# 人防防化配套设备建设项目 变更方案文本

## 第二章 变更部分说明

#### 2.1 4#戊类厂房

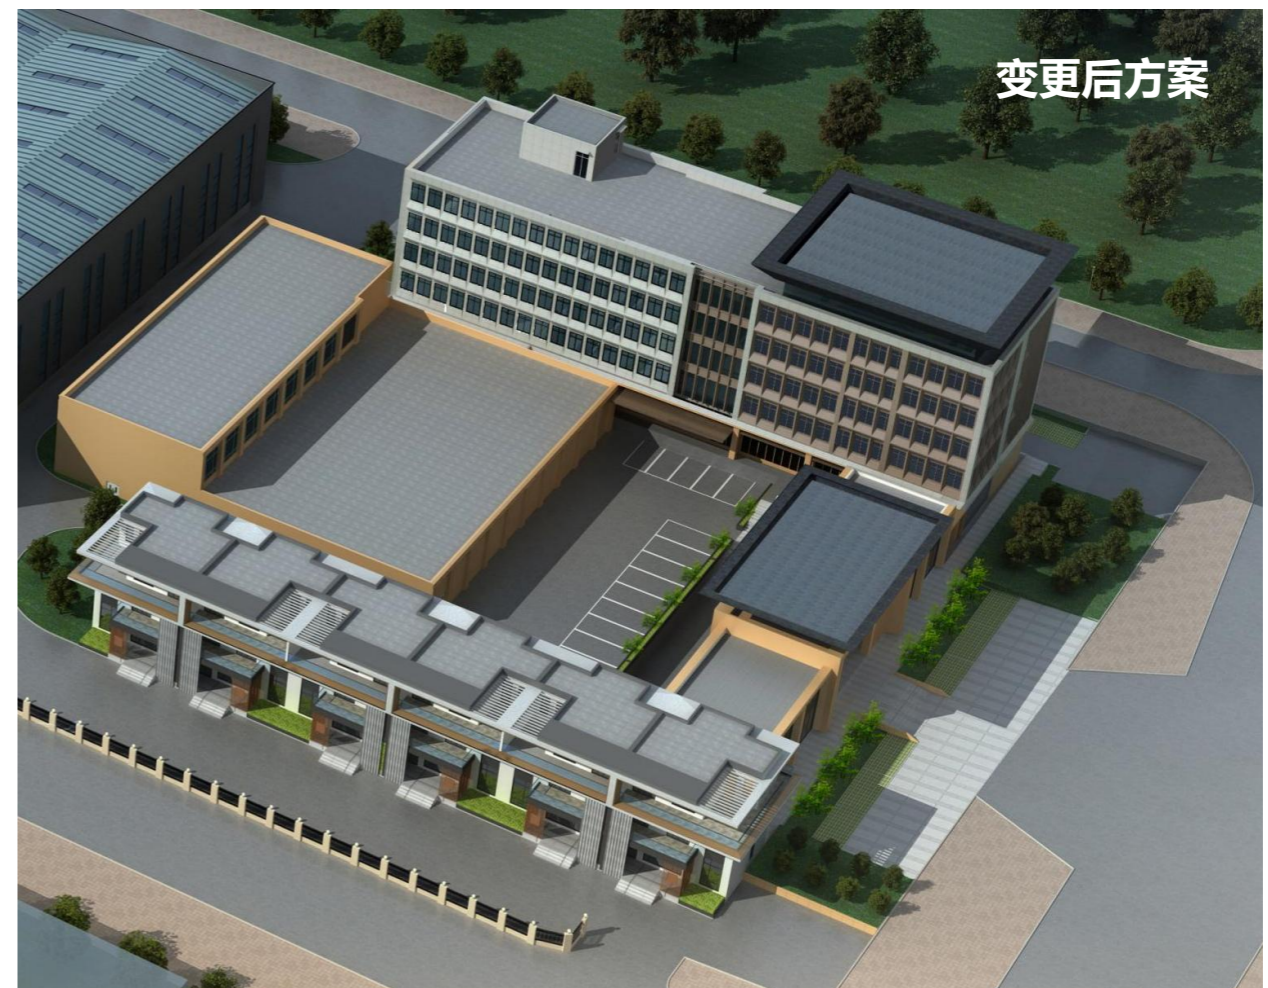
4#戊类厂房分为北区和西区，使用功能仍为厂房，4#戊类厂房西区由一层改为二层，4#戊类厂房西区占地面积扩大为1610.83m<sup>2</sup>，局部加设二层，4#戊类厂房西区建筑面积修改为2245.46m<sup>2</sup>；4#戊类厂房北区使用功能及面积不变。

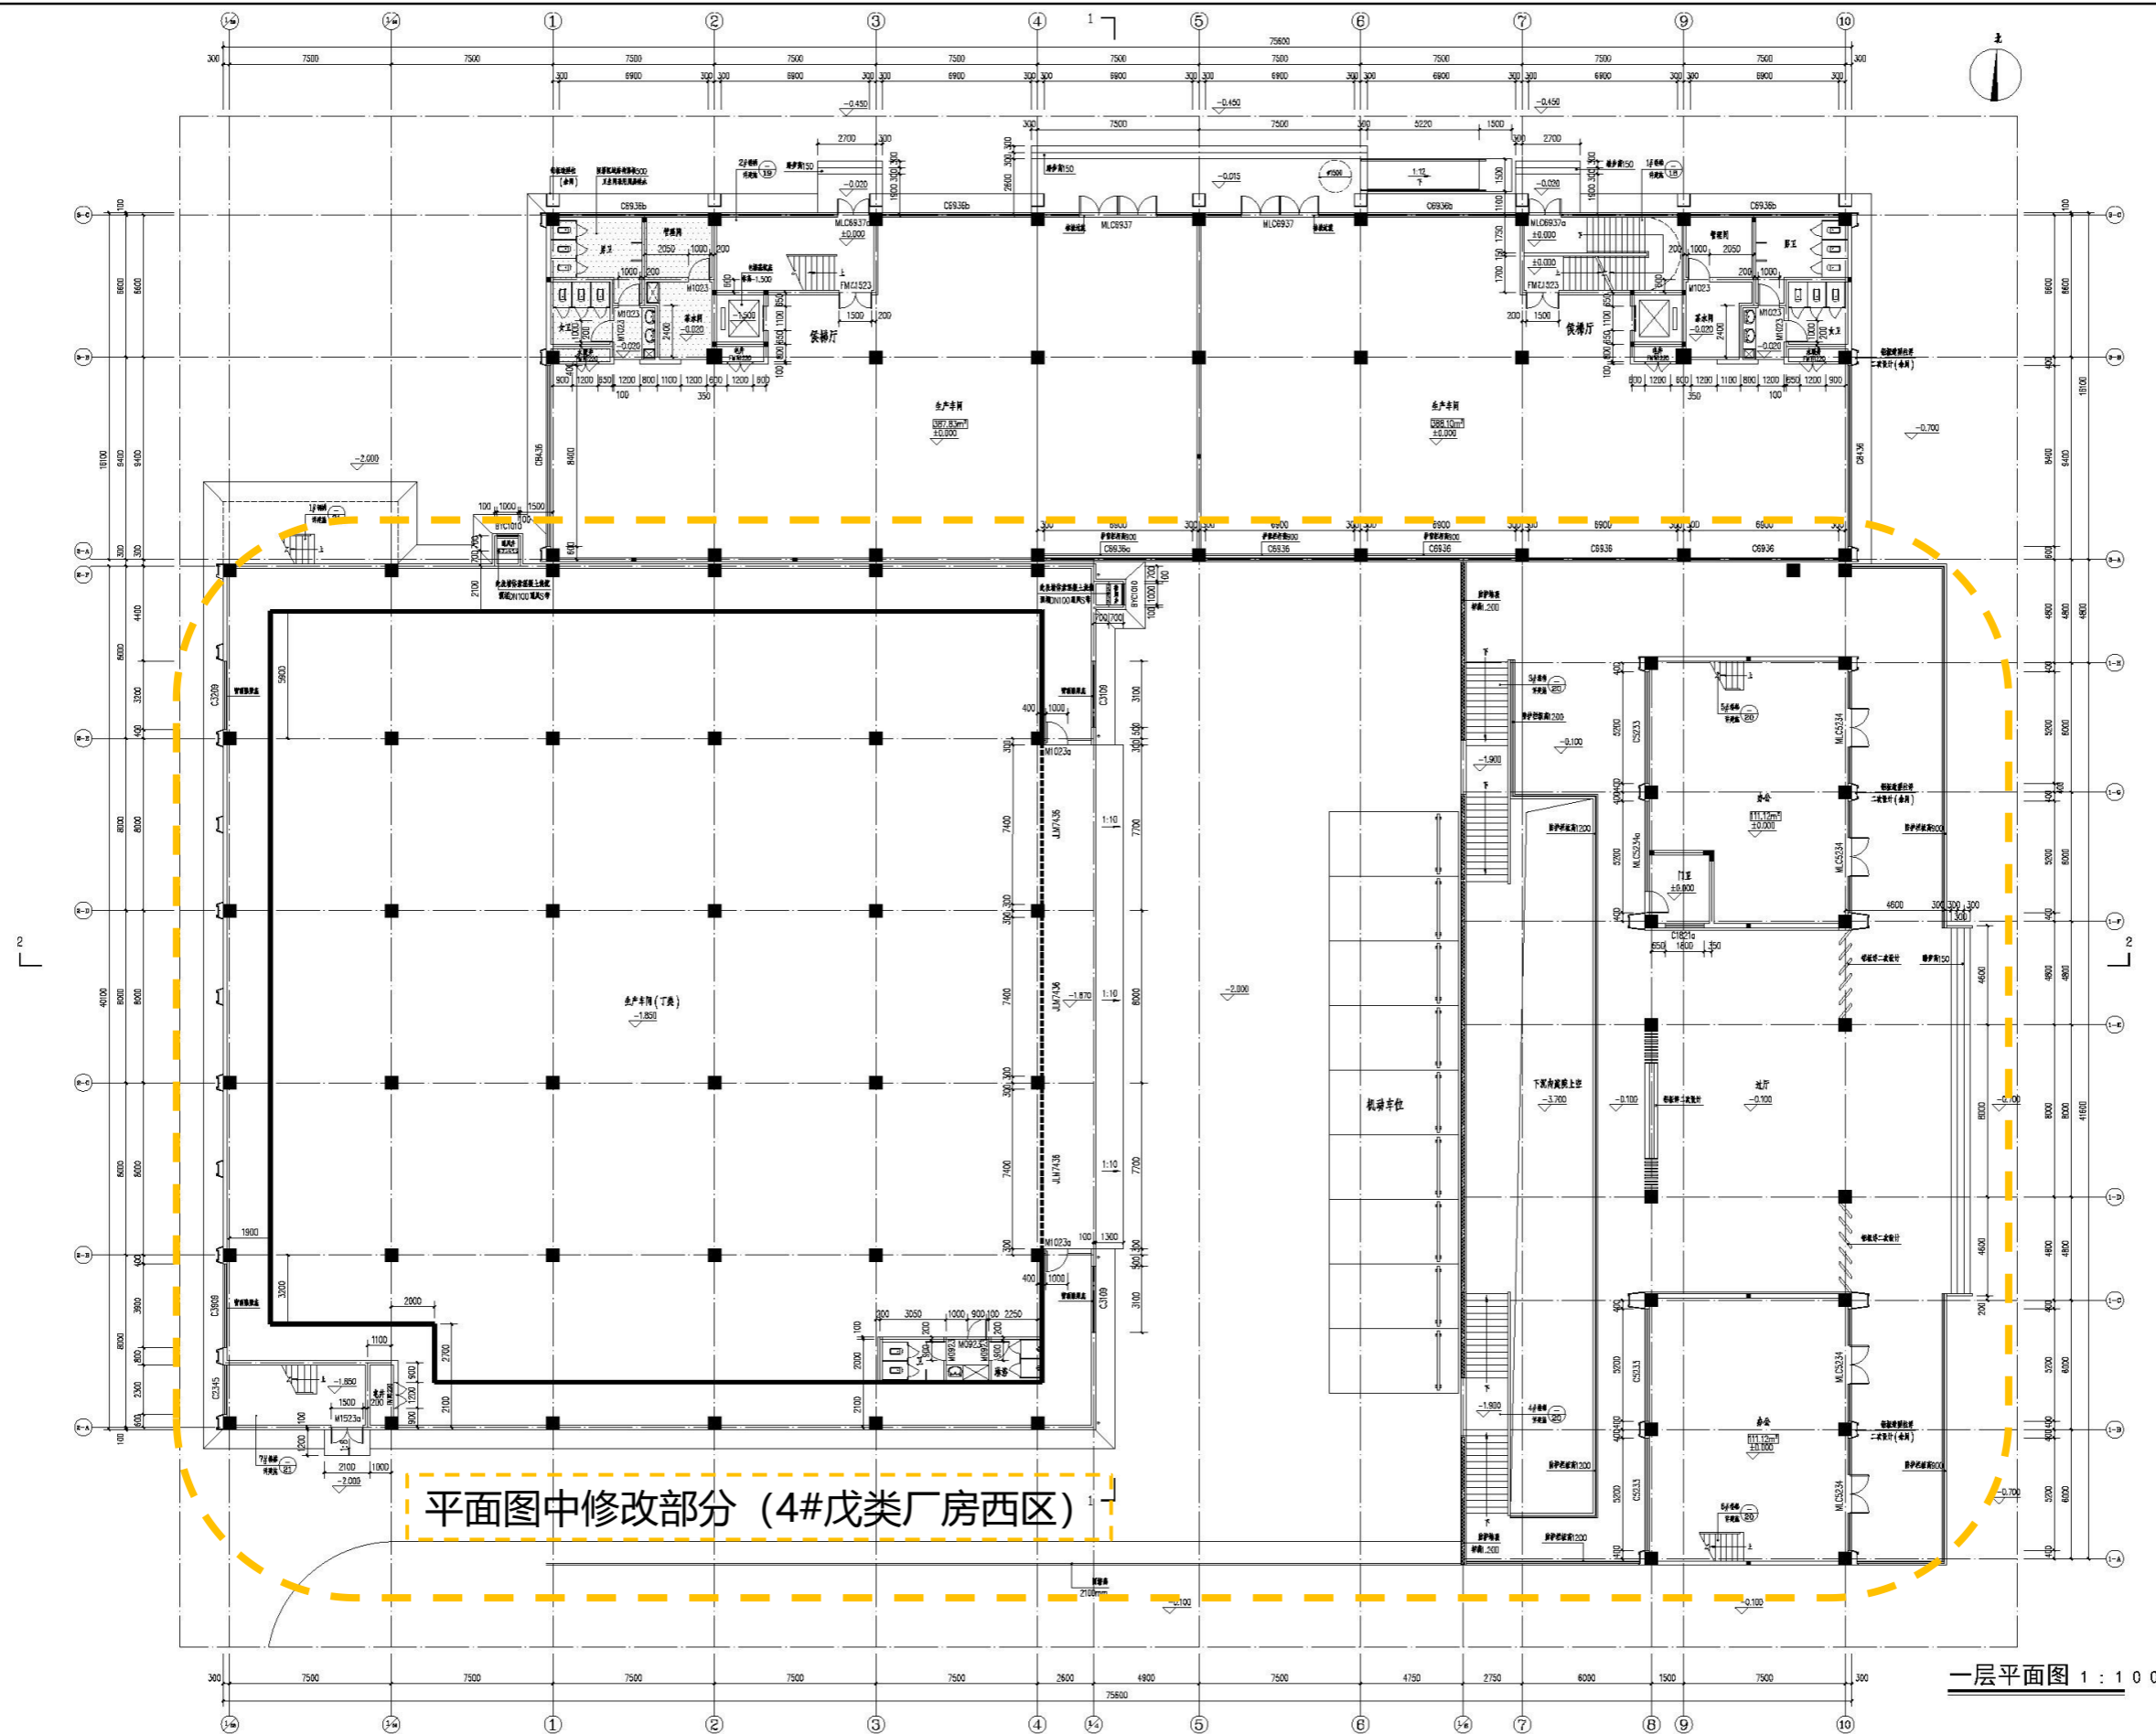
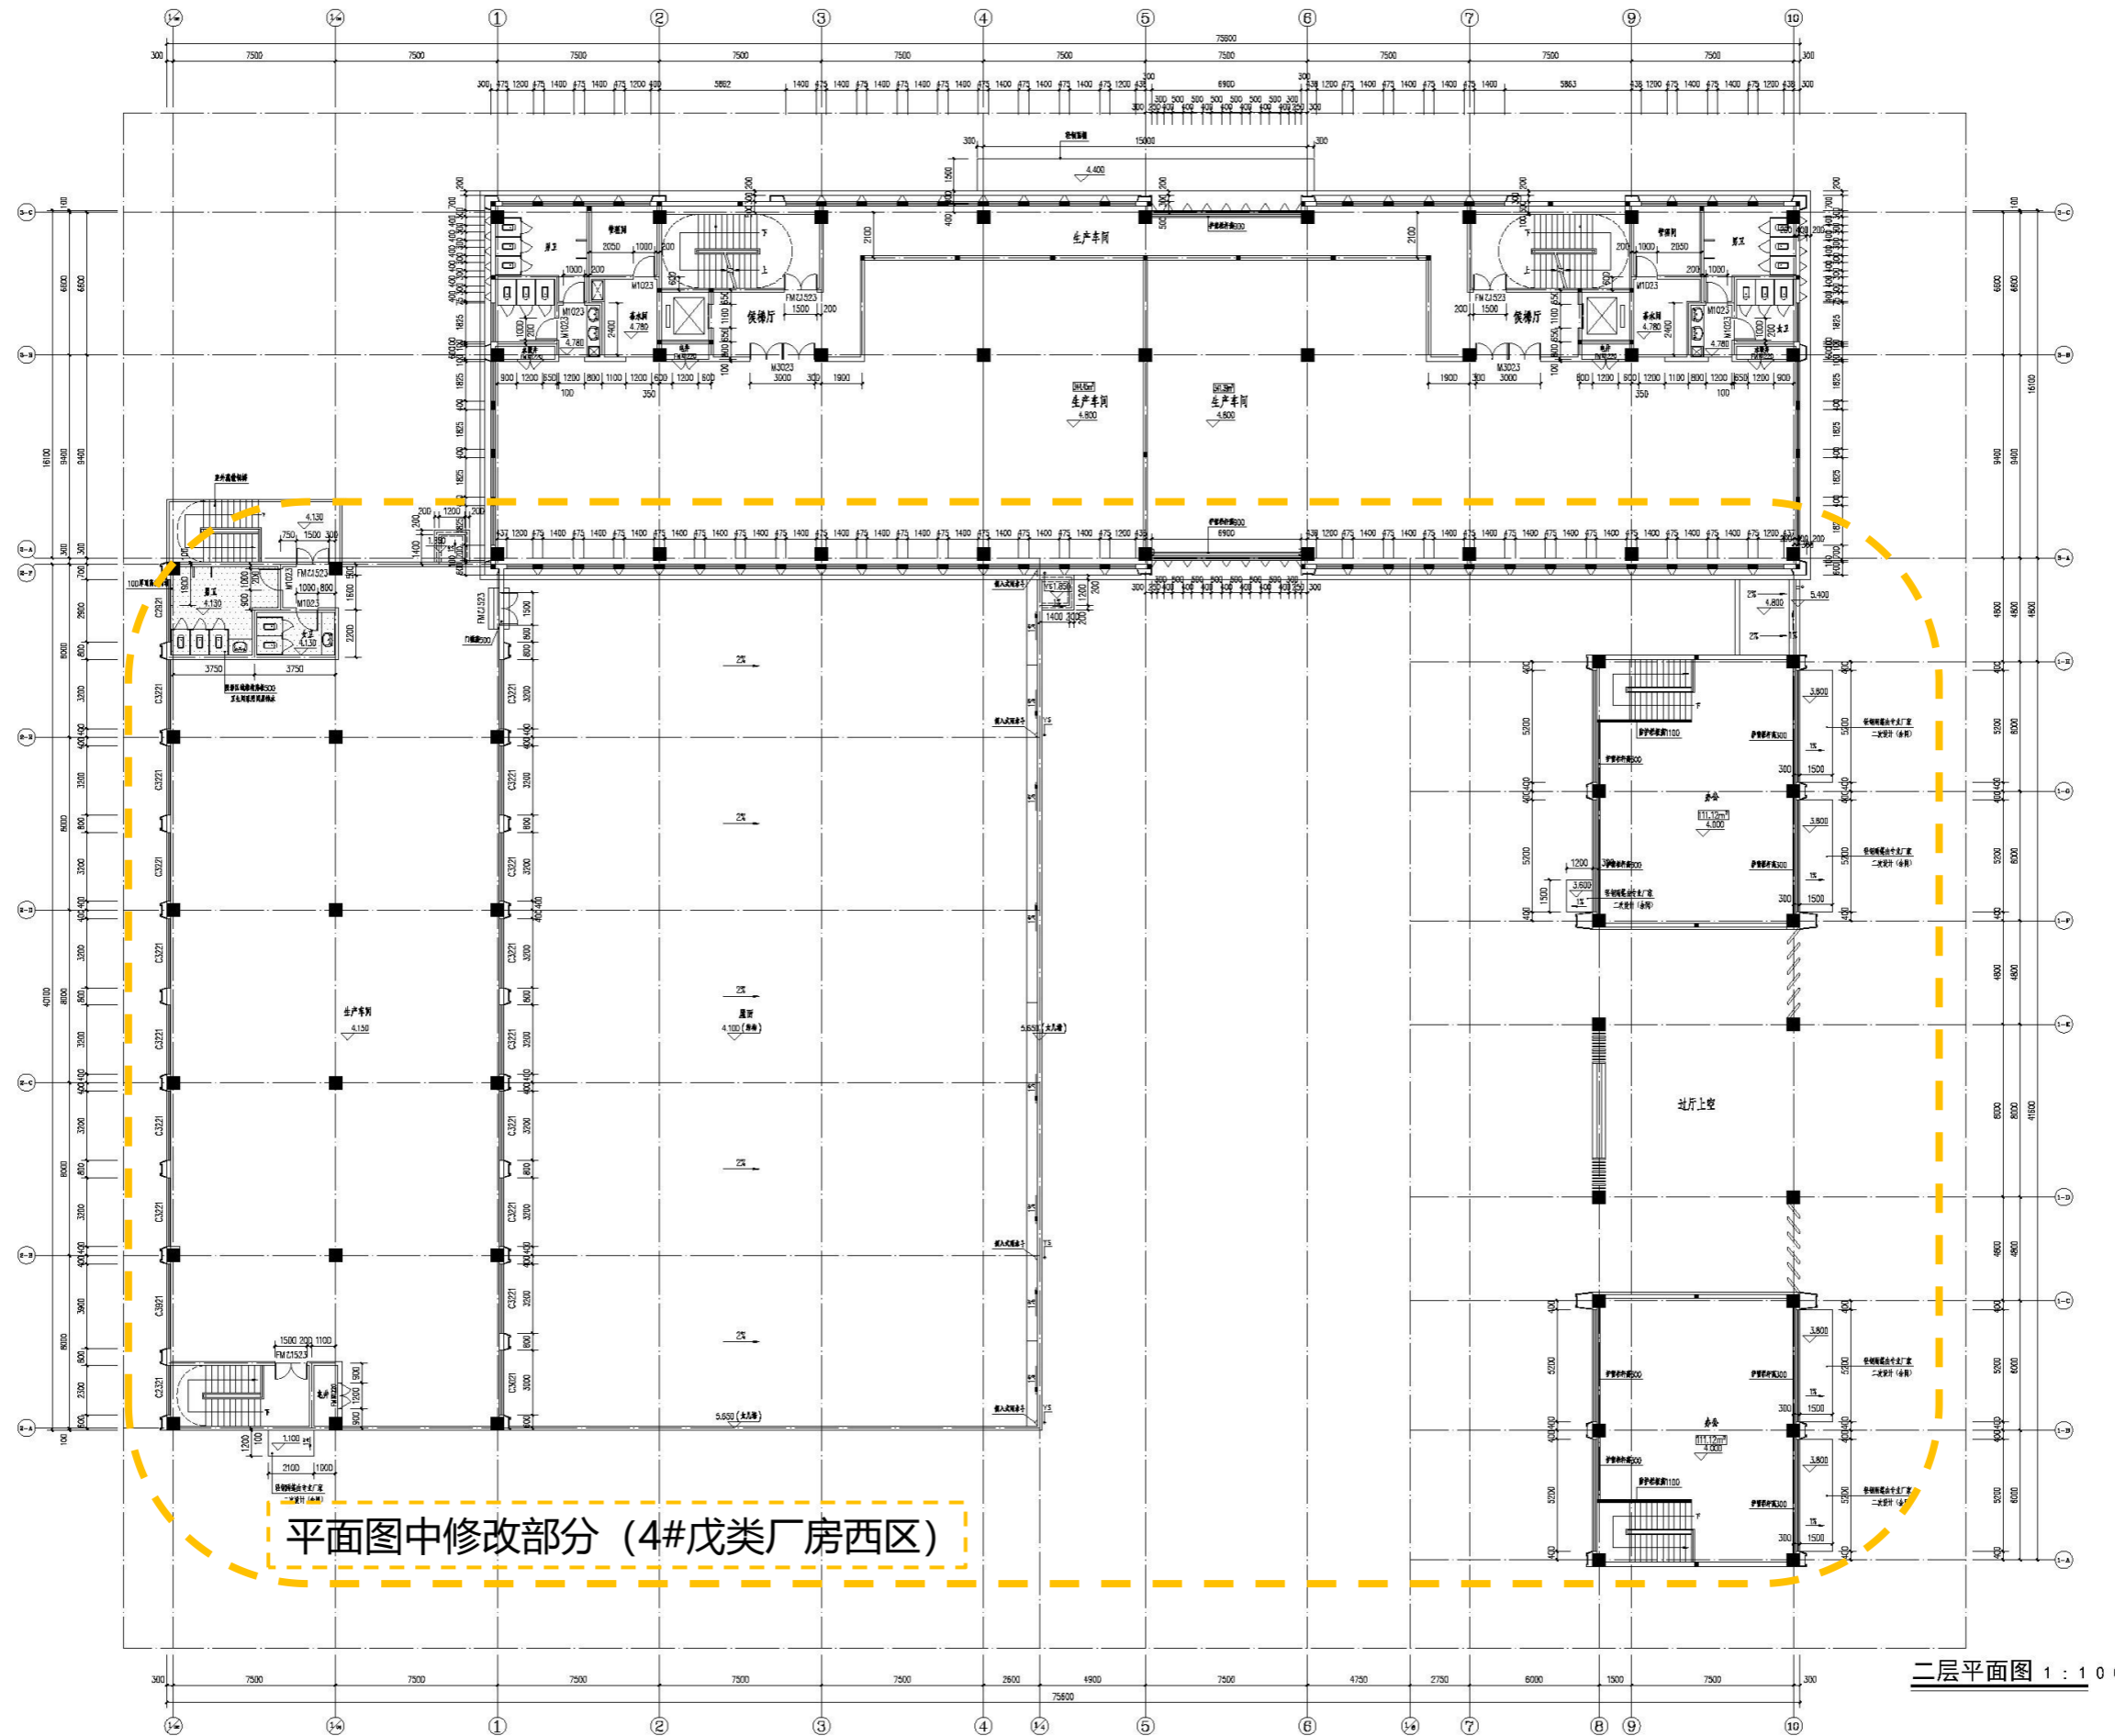
4#戊类厂房外立面颜色由灰色变更为土黄色。  
东侧厂房外立面也由灰色变更为土黄色。
